**DEPARTEMENT DE LA SAVOIE
COMMUNE DE MONTVALEZAN**

REVISION ALLEE N°1 DU PLAN LOCAL D'URBANISME

ENQUETE PUBLIQUE DU 13 AOUT AU 14 SEPTEMBRE 2018

RAPPORT ET CONCLUSIONS DU COMMISSAIRE ENQUETEUR

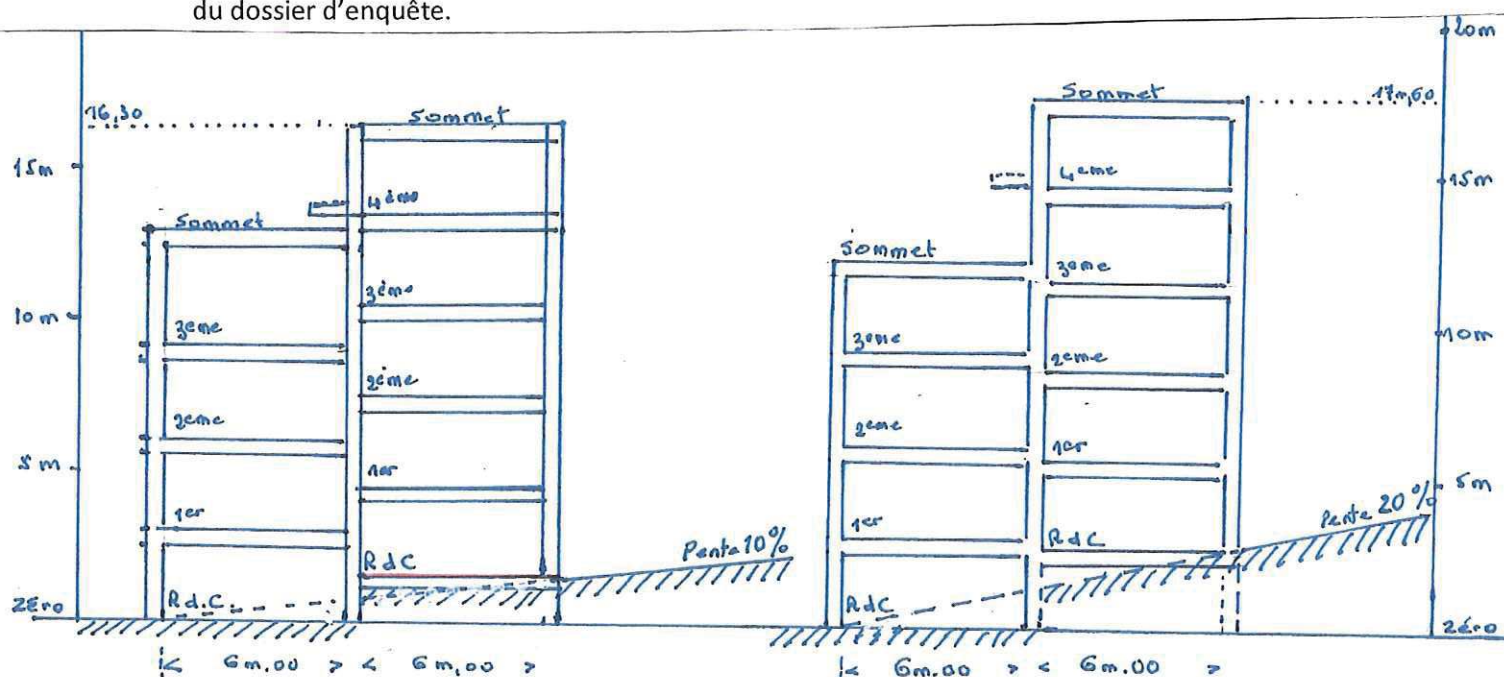
- Mais la pente du terrain de l'Altiport n'est pas assez forte pour permettre ce « surplomb » d'étages supérieurs. Et il serait souhaitable qu'une maquette (au moins des volumes) soit réalisée et applicable sur un plan topographique (il n'y a pas de plan de ce type au dossier, et l'on doit se fier aux courbes de niveau qui ne figurent que sur la carte IGN). Une perspective serait fort intéressante, mais Google Earth, qui montre la Rosière sur ses vues 3D, n'en a pas fait pour la zone de l'Altiport.

En se basant sur la carte IGN 3532 ET à l'échelle du 1/25.000, édition septembre 2018, reçue dès sa parution, le 26 septembre, on constate que seule la zone de l'Altiport offre un terrain de faible dénivellée permettant une éventuelle urbanisation d'ensemble (terrain dégagé, sans forêt protégée).

Ce plan projet semble bien occuper la surface prévue, les accès, les communications (ski ou accès) avec les alentours. Des vues en perspective, ou des coupes, seraient plus éloquentes.

SURTOUT, CE PROJET- QUI N'EST PEUT-ETRE PAS ENCORE CELUI DEFINITIF-, AURAIT DU ETRE EXPOSE DANS LE DOSSIER MIS A LA DISPOSITION DU PUBLIC.

Carte 1 : Secteur de la zone 1AUds avant modification (zones Ns et Nls)

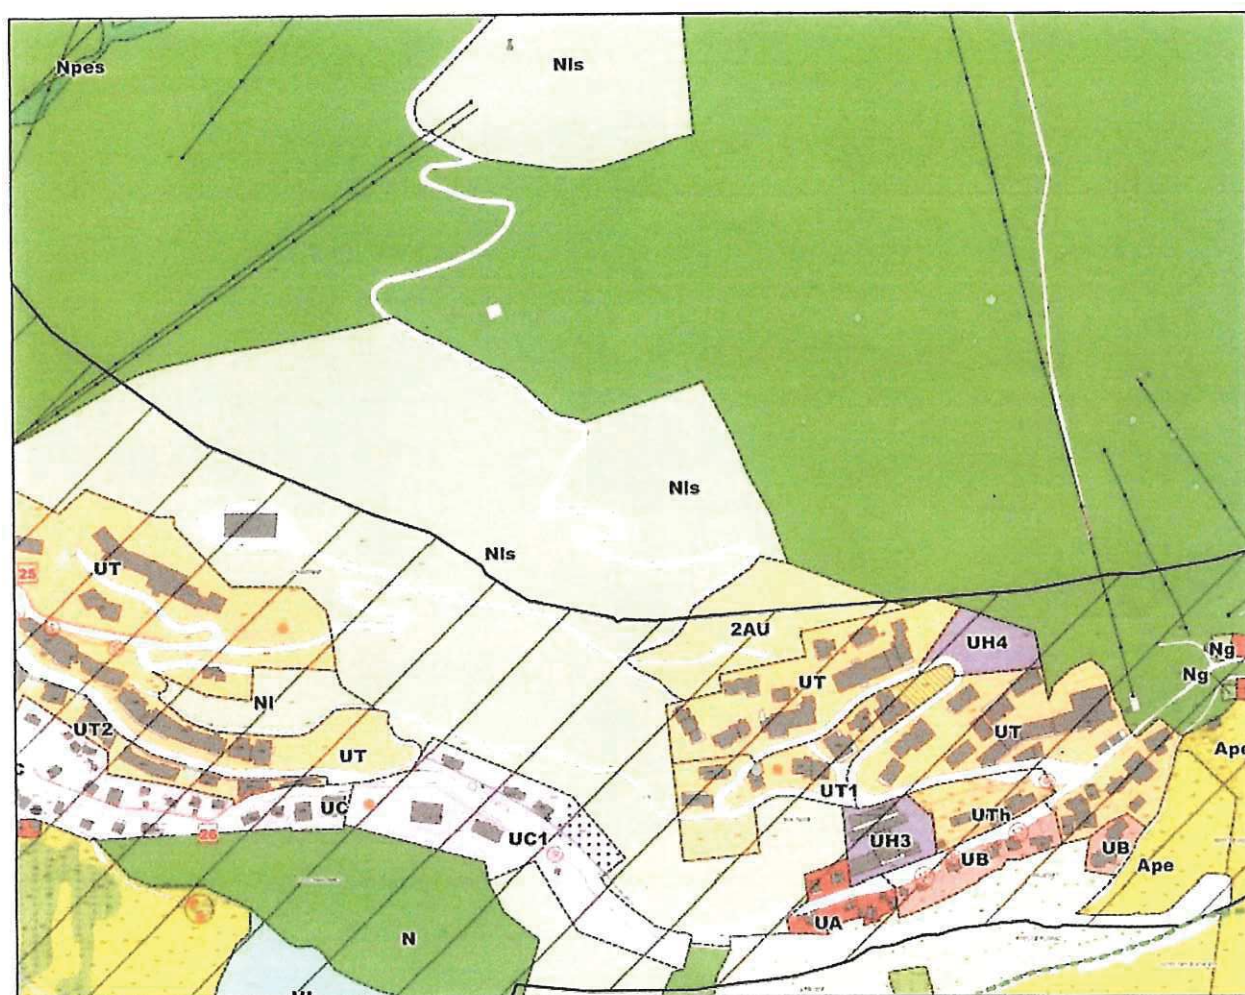
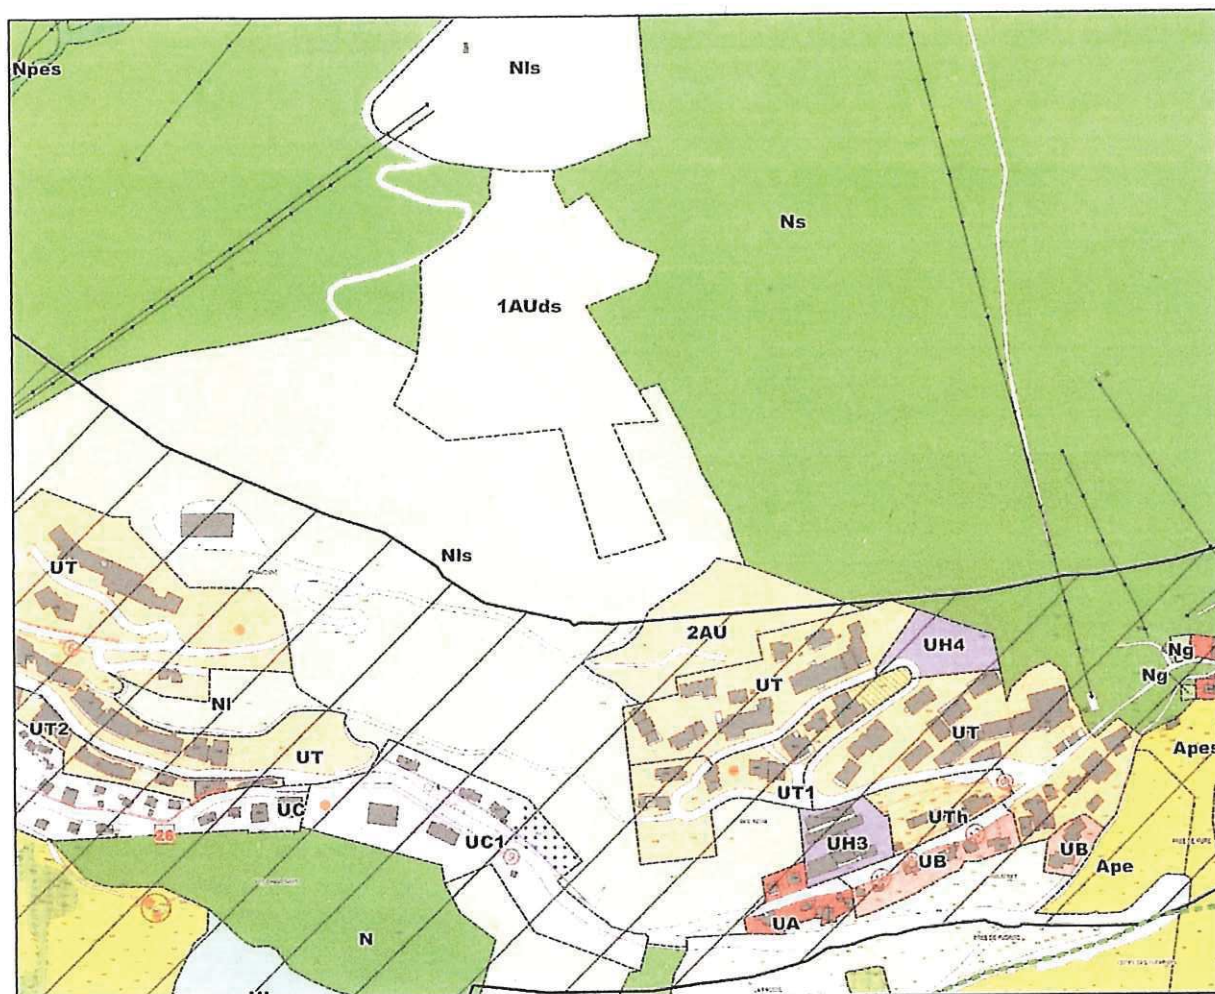
Les pages 47 et 48 du rapport de présentation (Pièce n°1) montrent le plan cadastral de la zone de l'Altiport avant modification (page 47) et après modification (page 48).

La zone 1 AUds est créée dans la zone naturelle NS de 904 hectares emprise dans le domaine skiable de la Rosière. Elle est également créée dans la zone Nls (zone naturelle de loisirs et domaine skiable) au Sud. Elle englobe bien entendu l'ancienne piste de l'Altiport jusqu'à la zone forestière au Sud (450 mètres environ de longueur) avec une largeur de 70 mètres à l'aval sur 150 mètres environ de longueur. Au-dessus, l'emprise est irrégulière : 200 à 350 mètres (largeur) et 300 mètres de longueur à l'Ouest, mais seulement 120 mètres au Nord Est

On peut se demander pourquoi cette forme de marteau sans régularité.

Le périmètre de la zone a été défini selon les contraintes existantes (localisation et surface UTN notamment) et au regard du projet proposé par l'opérateur qui intégrait ces contraintes.
